## 2. 主要課題の検討

植栽計画の計画方針に示された主要な課題  
(11頁) について検討を行う。

## (1) スギの多齡林化の検討

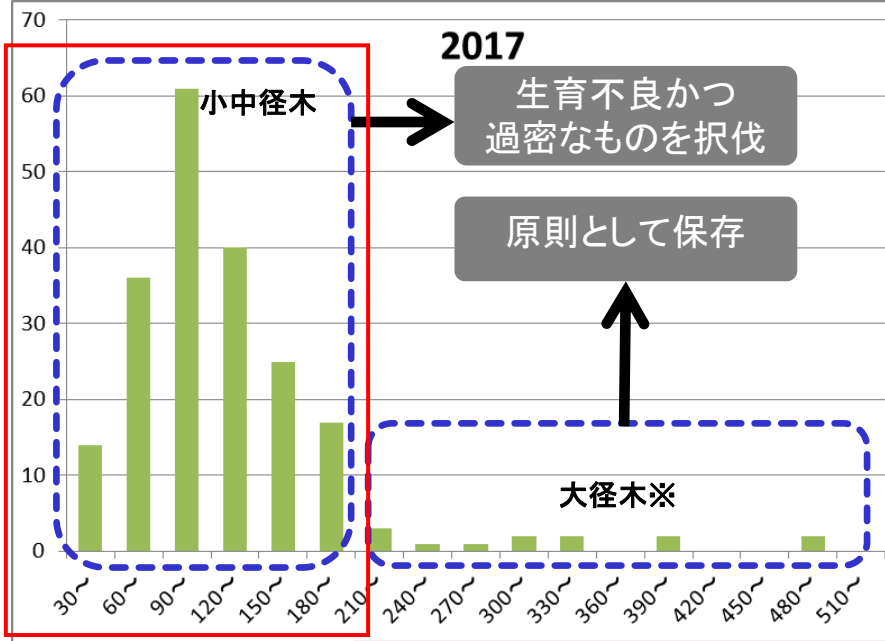
修正: 小中径木を1つの区分に変更

多齡林化を図るため、  
 主に本数の多い小中径木を択伐する。

図：円窓亭跡地の眺望改善(案)

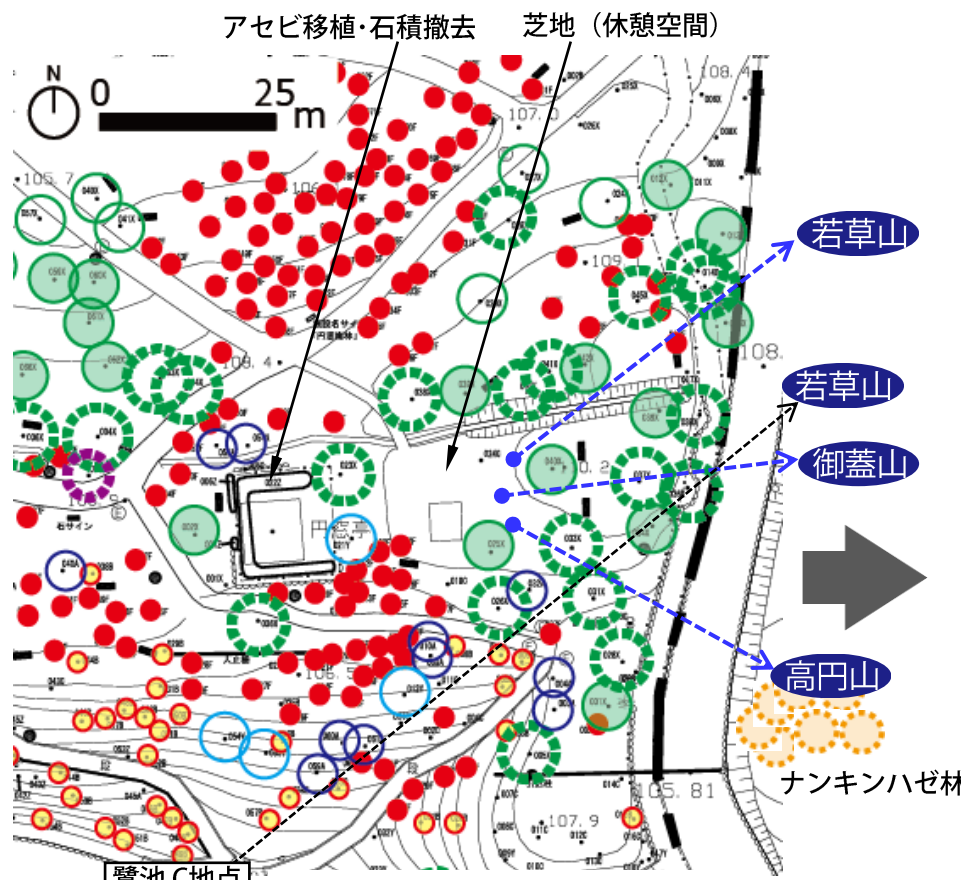
アカマツに抵抗性品種を加筆

- ・イチイガシの半数程度を択抜し、**アカマツ(抵抗性品種)**を補植する。  
⇒ 鷺池の地点Cの眺望に配慮する。
- ・尾根中央部は、石積撤去とアセビ移植を行い、芝地とする。
- ・外周部や隣接地の梅林の拡張を検討する。

図：配植イメージ(ウメ植替・アカマツ補植)

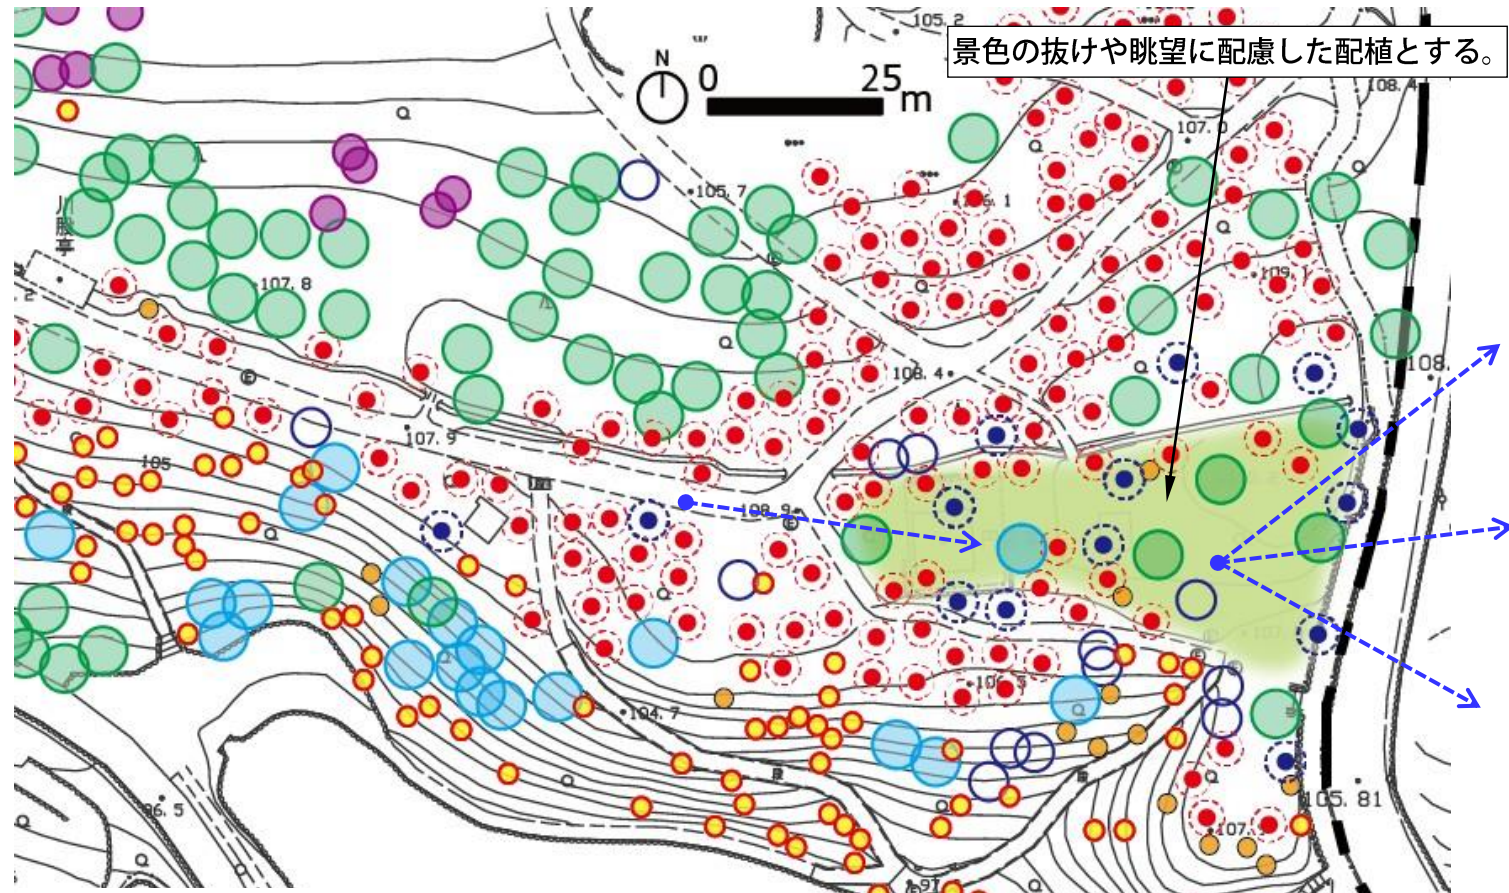
ウメとアカマツの配植イメージ図を追加

- ・ウメに包まれた印象を作るため、園路両側に2～3列植栽する。
- ・踏圧に配慮して、人の立入が多い部分はウメの植栽を避ける。
- ・樹木間隔は、原則として5m以上を確保する。

- ・乾燥した尾根部に限定する。
- ・池辺や道路側からの景観に配慮する。
- ・マツ類の間隔は、十分に確保する。
